Mission régionale d'autorité environnementale
Grand Est

**Avis sur le projet d'installation
d'une centrale photovoltaïque au sol sur des milieux agricoles et
naturels à Prouilly (51)
porté par la société CPV Sun 40**

Nom du pétitionnaire	CPV Sun 40
Commune	Prouilly
Département	Marne (51)
Objet de la demande	Demande de permis de construire d'une centrale photovoltaïque au sol sur des milieux agricoles et naturels
Date de saisine de l'Autorité environnementale	20/01/2026

Présentation du projet

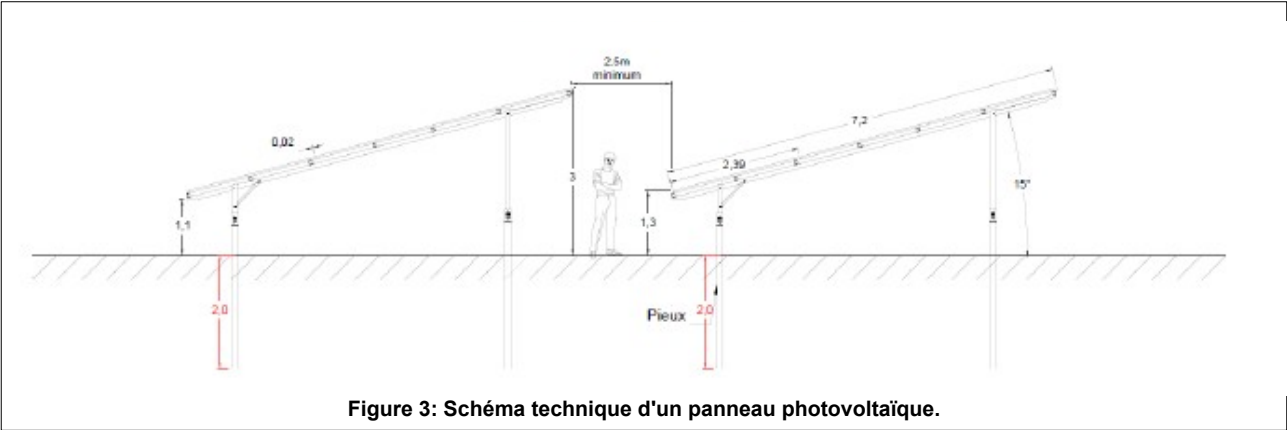
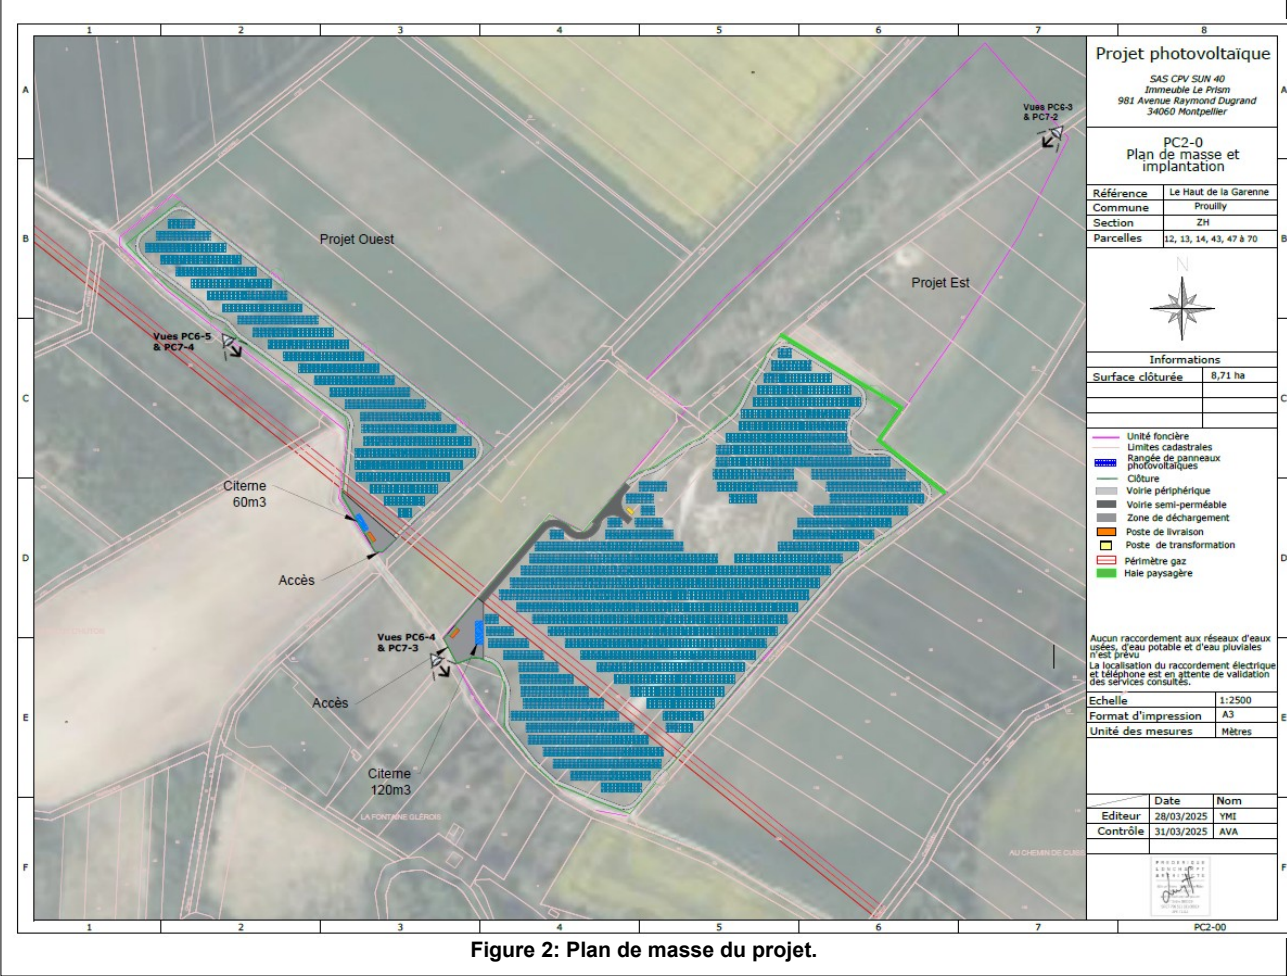
Selon le dossier, le raccordement au réseau électrique se fera sur le poste source de Fismes distant de 11,6 km. Le dossier présente un schéma de tracé hypothétique mais n'analyse pas les incidences de ce tracé sur l'environnement. **L'Autorité environnementale (Ae) rappelle que les travaux de raccordement font partie intégrante du projet (article L.122-1 III du code de**

l'environnement⁶) et que, si ces derniers ont un impact notable sur l'environnement, ils devront faire l'objet d'un complément à l'étude d'impact évaluant les impacts supplémentaires et proposant des mesures d'évitement, de réduction et le cas échéant de compensation de ces impacts. Ce complément éventuel devra être transmis à l'Ae pour avis, préalablement à la réalisation des travaux de raccordement (article L.122-1-1 III du code de l'environnement⁷), en intégrant dans l'étude d'impact le tracé du raccordement définitif, même si celui-ci devait être différent de celui prévu actuellement.

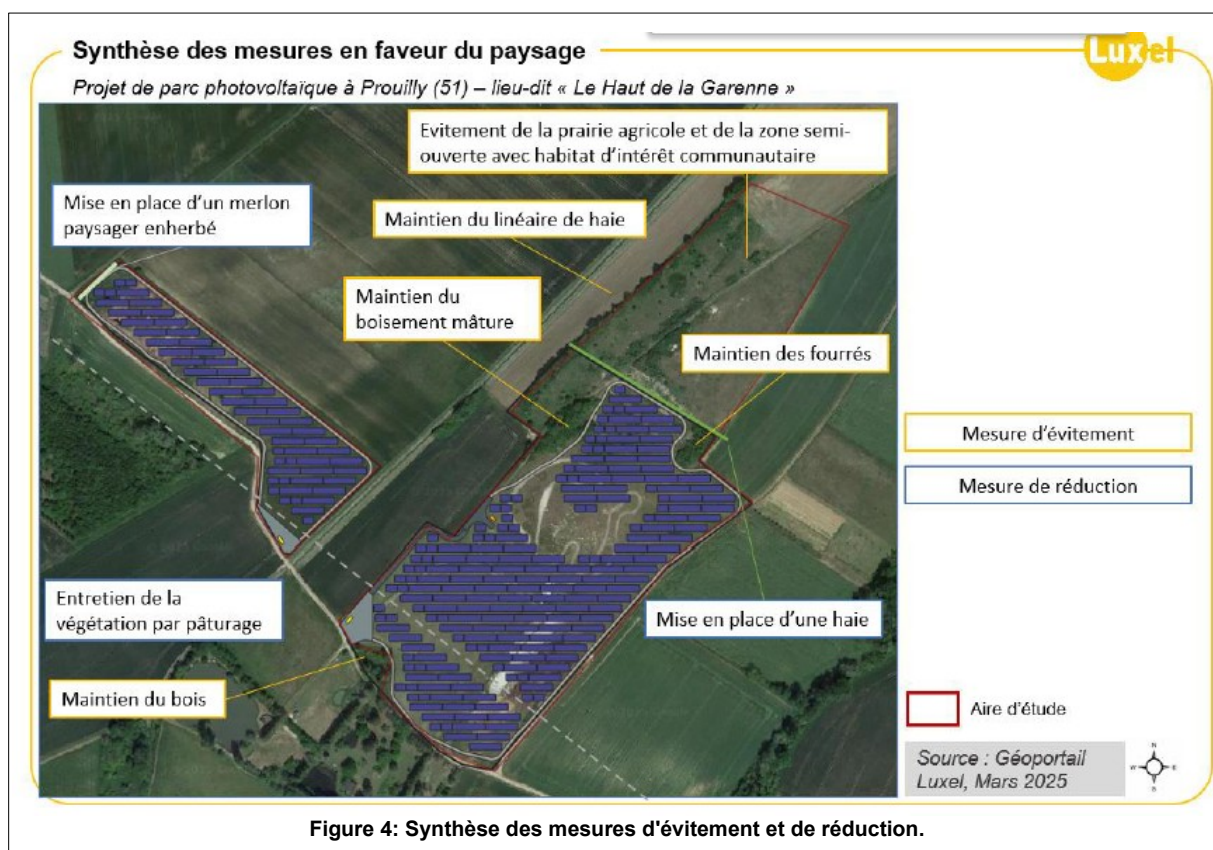
Le dossier indique que les incidences résiduelles après mesure d'évitement et de réduction sont faibles à nulles et ne nécessitent pas de mesures compensatoires. L'Ae ne partage pas cette conclusion dans la mesure où :

- si ces mesures permettent l'évitement des milieux les plus remarquables (milieux boisés, pelouses sableuses, 93 % des zones humides), les enjeux restent importants sur les milieux qui seront occupés par les panneaux et voiries en tant que zone de reproduction et de chasse pour de nombreux oiseaux, chauves-souris, insectes voire reptiles protégés et/ou patrimoniaux ;
- malgré ces mesures, 7 % des zones humides, 47 % des pelouses, 21 % des prairies et 13 % des milieux boisés et arbustifs au sein de la ZIP restent impactés ;
- aucune analyse n'a été réalisée concernant :
 - les zones de report pour les espèces contactées lors de la phase travaux et qui seront potentiellement dérangées (bruit, vibrations...) ;
 - la fonctionnalité du site en phase exploitation pour la reproduction de la Mélitée du Plantain ainsi que pour l'alimentation des différentes espèces contactées.

Des mesures d'accompagnement devrait être proposées afin de créer des habitats favorables aux espèces contactées, à proximité de la ZIP, pour limiter les impacts du projet tant en phase travaux qu'en phase exploitation.

De plus, le dossier indique prévoir un calendrier de travaux adapté à la sensibilité des espèces. Toutefois, en l'absence de définition par le pétitionnaire de ce que recouvrent les « travaux lourds » et les « autres travaux », il n'est pas possible de se prononcer sur l'adaptation de ce calendrier. D'autant plus que des travaux « non lourds » sont autorisés y compris en période de sensibilité des espèces protégées et/ou patrimoniales.

- **analyser les zones de report favorables aux espèces contactées lors de la phase travaux par la création d'habitats favorables à proximité ;**
- **compléter les mesures visant à la préservation des habitats d'espèces protégées/patrimoniales**
